そこで、本件待受式擁壁について、現地の状況を踏まえて、基準等に基づき改めて土砂捕捉容量を算定したところ、 $15.00\text{m}^3/\text{m}$ から $15.70\text{m}^3/\text{m}$ までとなっており、4か所の測点全てにおいて、土砂捕捉容量が設計時に設定した崩壊土砂量 $15.72\text{m}^3/\text{m}$ を最大 $0.72\text{m}^3/\text{m}$ 下回っていた(参考図3参照)。

したがって、本件待受式擁壁(工事費相当額 28,531,634 円、国庫補助対象事業費 27,105,052 円)は、施工が適切でなかったため、崩壊土砂量を十分に捕捉できる土砂捕捉容量が確保されておらず、これに係る国庫補助金相当額 13,552,526 円が不当と認められる。

(参考図3)

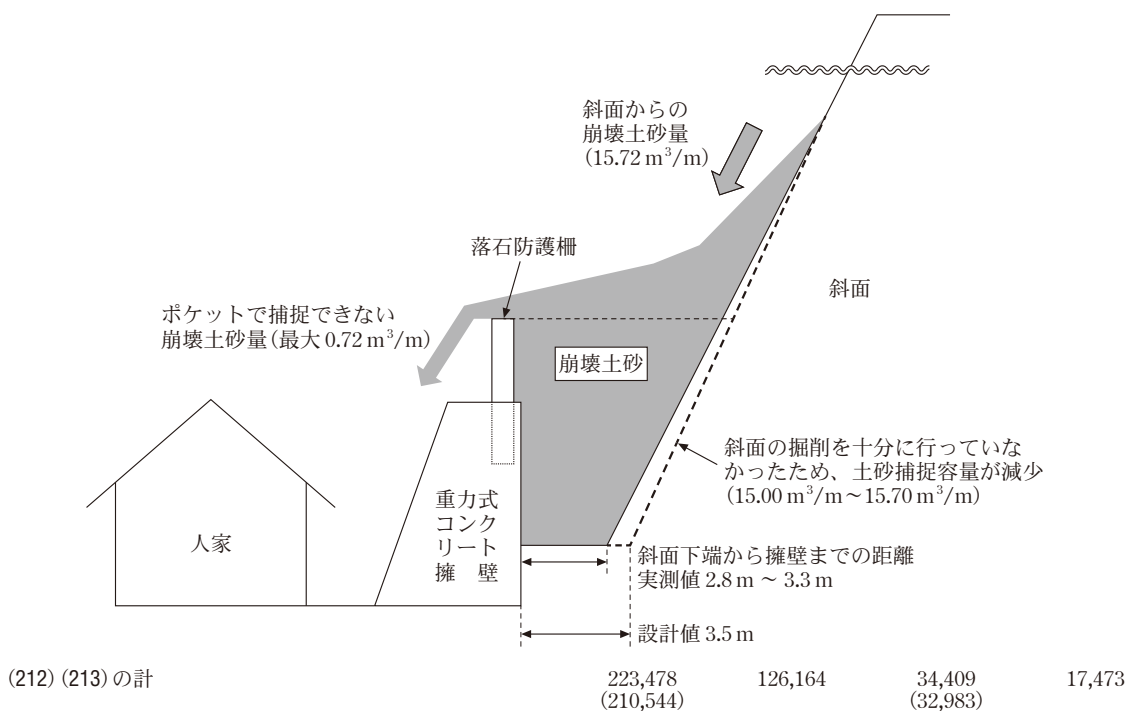
このような事態が生じていたのは、同県において、請負人による施工が設計と相違していたものとなっていたのに、これに対する監督及び検査が十分でなかったことなどによると認められる。
